JMTR廃止措置に伴う 大洗(北地区)原子炉施設保安規定の 変更認可申請について

令和2年12月〇日

国立研究開発法人日本原子力研究開発機構
高速炉・新型炉研究開発部門
大洗研究所 材料試験炉部

□ 変更申請について

制御棒駆動装置概要図

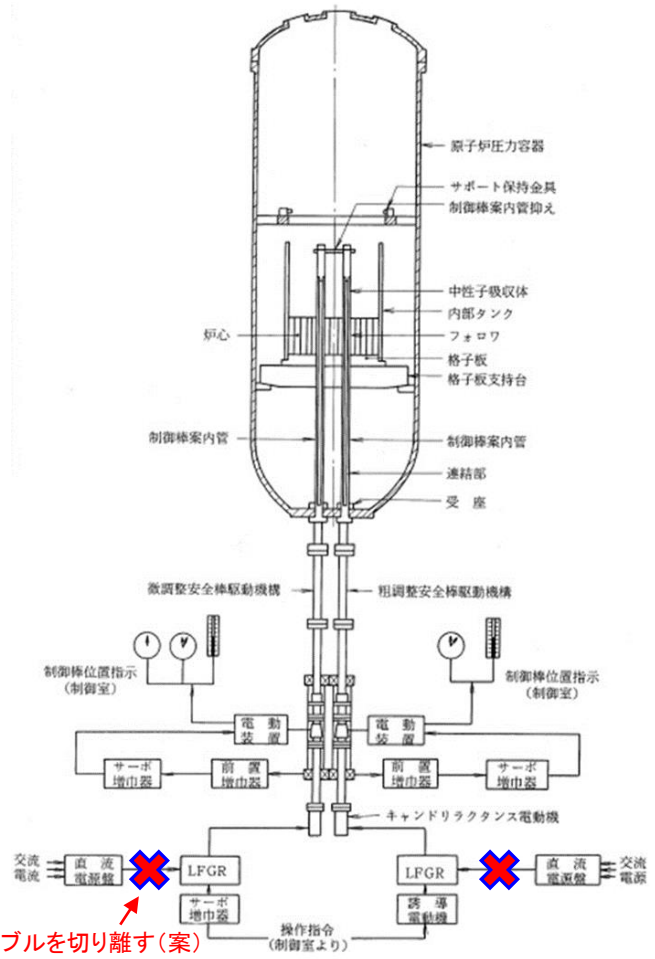
JMTR廃止措置計画の第1段階で行う原子炉の機能停止措置についての記載を追加する。

(恒久停止措置)
第8条 原子炉課長は、恒久停止措置として、炉心から制御棒を取り外し、制御棒駆動装置の電源ケーブルを切り離さなければならない。

ケーブルを切り離す(案)
